INFORME TÉCNICO DE INSPECCIÓN

DRCC-IIo-127-2022

Proyecto:	PARQUE SOLAR ANTON 1
Promotor:	SOCIEDAD SUPER SERVICIOS, S.A
Categoría:	I
Consultores ambientales:	ECOAMBIENTE S.A. -MARCELINO DE GRACIA PERSONA NATURAL -SIDNEY SMITH
Localización del proyecto:	CORREGIMIENTO DE RÍO HATO, DISTRITO DE ANTON, PROVINCIA DE COCLE
Fecha de inspección:	02 de septiembre de 2022
Fecha de informe:	02 de septiembre de 2022
Participantes:	<ul style="list-style-type: none">• Joel Victoria – Por parte de la promotora• Sidney Smith – Consultor Ambiental• Kiriam González – Sección de Evaluación de Impacto Ambiental- MiAMBIENTE, Regional de Coclé• Alexis Vásquez – Jefe de Agencia de Antón - MiAMBIENTE, Regional de Coclé

Fig. 1 y 2: Se puede observar la vegetación existente en el camino donde proponen la línea de interconexión.

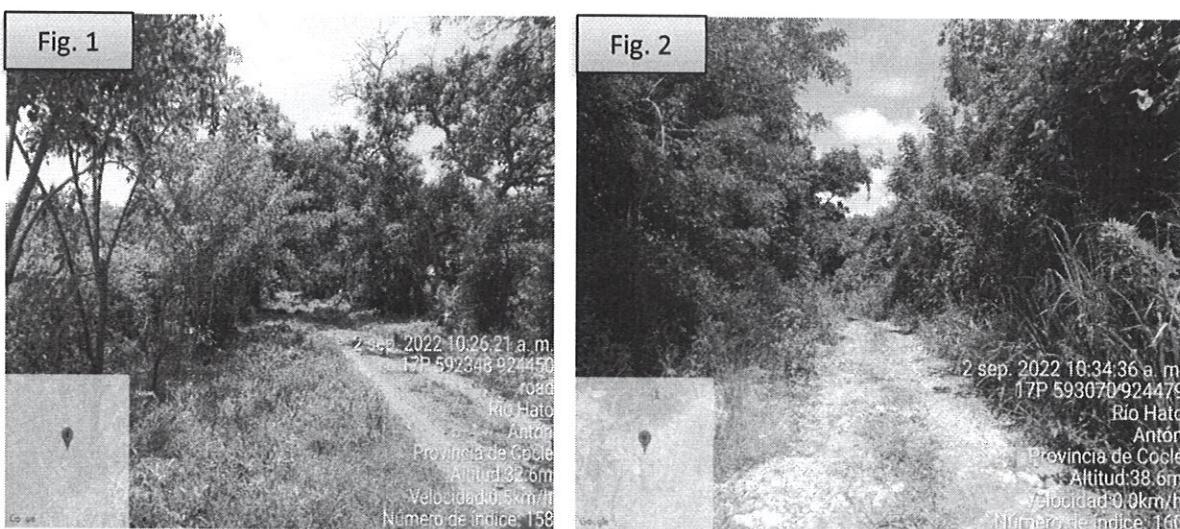
Observación 1: Durante la inspección se pudo observar la vegetación existente en el área de influencia directa del proyecto en su mayoría es tipo gramínea. Igualmente se pudo observar algunos árboles y arbustos dispersos en las cercas vivas, y en el camino por donde proponen el trayecto de la línea de interconexión. Se hizo la consulta respecto al inventario de este camino e indicaron no fue incluido en el inventario; por lo que se solicitará ampliar la descripción del Inventario Forestal presentado en el EsIA.

Fig. 3 y 4: Se puede observar la vegetación existente en el área del proyecto y parte de las actividades realizadas.

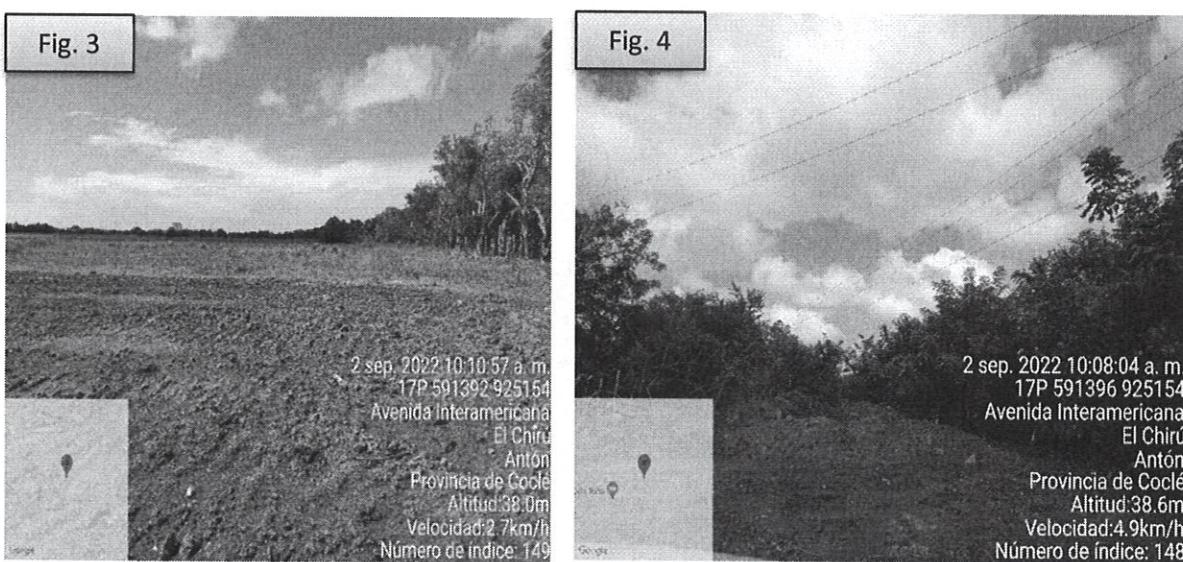
Observación 2: Dentro el recorrido de inspección se pudo observar que en el área del proyecto han realizado movimiento de suelo, adecuación de terreno, adecuación de caminos de acceso con colocación de material selecto, instalación de oficina, y equipos; por lo que se solicitará aclarar a que proyecto pertenecen estas actividades; si al cultivo de pasto o a la nueva actividad de proyecto energético. Igualmente se consultará si las actividades realizadas cuentan con algún permiso o instrumento de gestión ambiental.
